**Projet de stabilisation de berge et de réparation de structures de
soutènement en bordure du fleuve Saint-Laurent par la Ville de
Boucherville**

Informations additionnelles présentées à la commission du BAPE

6 juillet 2016

Éléments précisant les questions complémentaires datant du 30 juin 2016 (DQ3 - n^{os} 1 à 11) envoyées par courriel.

CARTE 3
ZONE D'ÉTUDE LOCALE - Secteur Nord
- MILIEU BIOLOGIQUE -

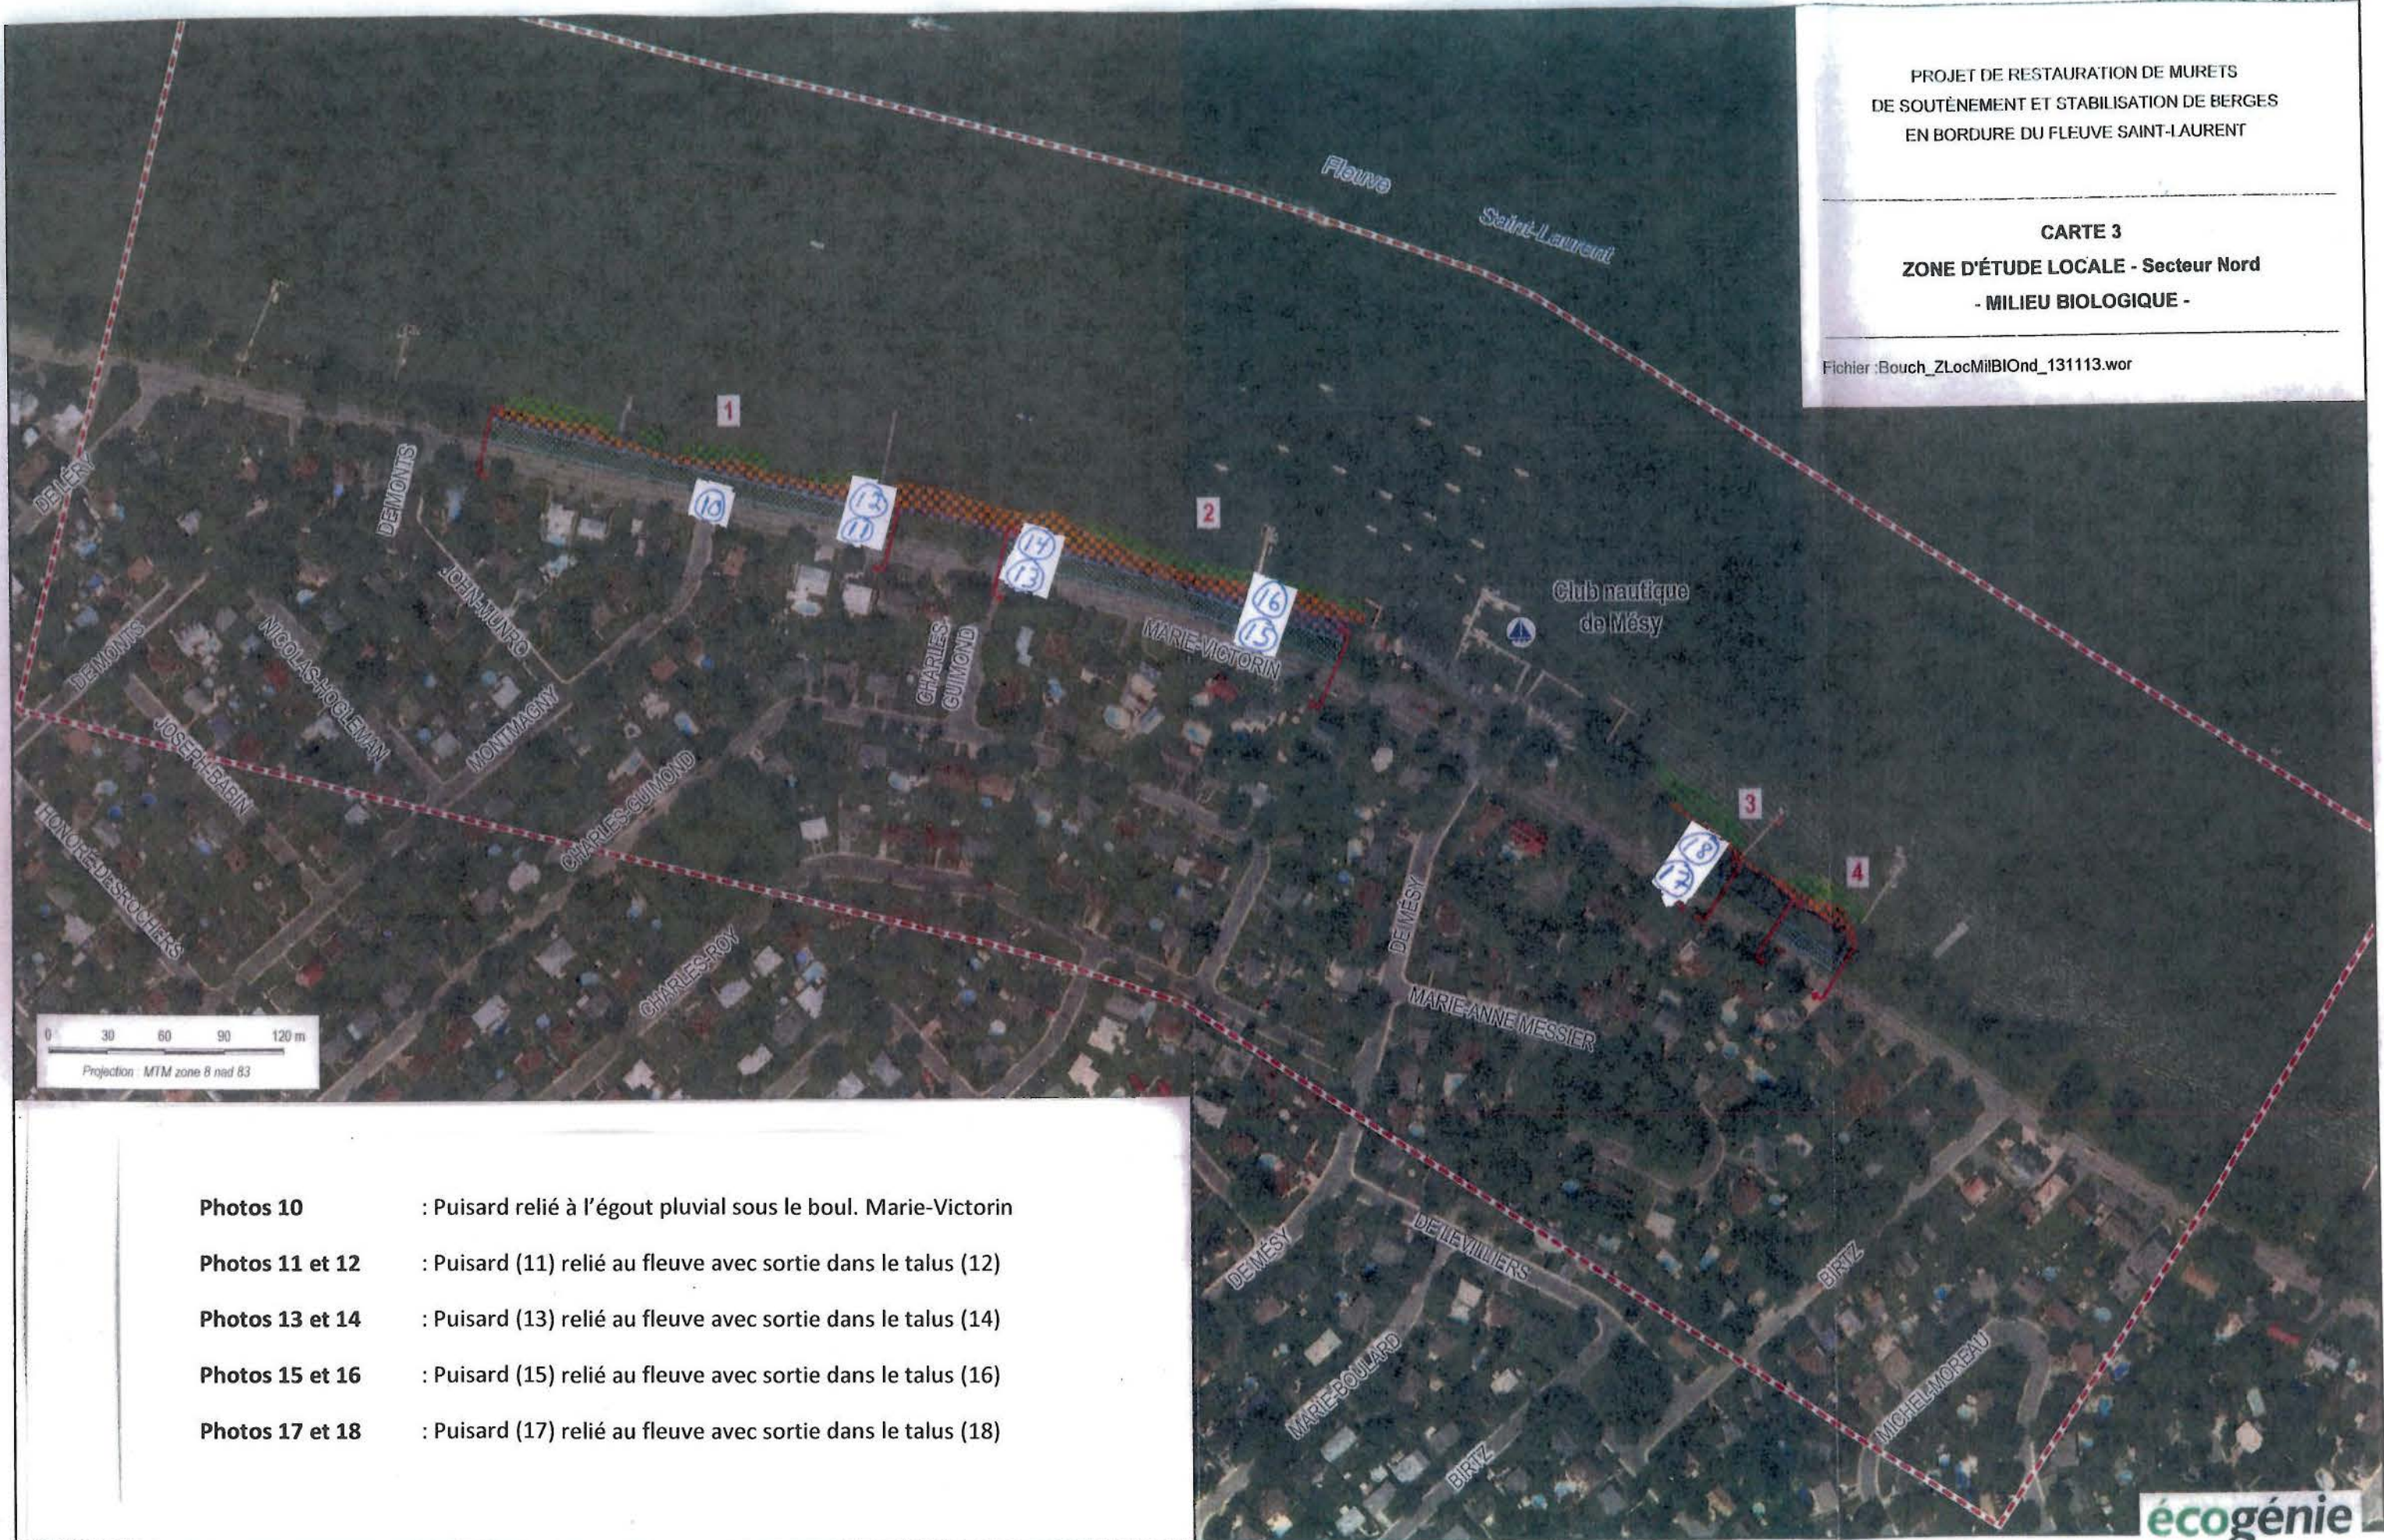
1. ***Lors de la 1^{re} partie de l'audience publique, vous avez remis une carte illustrant les sorties d'eau pluviale, accompagnée de photos, pour le tronçon 1 seulement (DA15.4). Veuillez soumettre ce même type de carte, avec photos, pour les autres tronçons des deux secteurs à l'étude.***

Vous trouverez ces cartes avec les photos à la fin de ce document.

Photos 10 : Puisard relié à l'égout pluvial sous le boul. Marie-Victorin

Photos 11 et 12 : Puisard (11) relié au fleuve avec sortie dans le talus (12)

Photos 13 et 14 : Puisard (13) relié au fleuve avec sortie dans le talus (14)

Photos 15 et 16 : Puisard (15) relié au fleuve avec sortie dans le talus (16)

Photos 17 et 18 : Puisard (17) relié au fleuve avec sortie dans le talus (18)
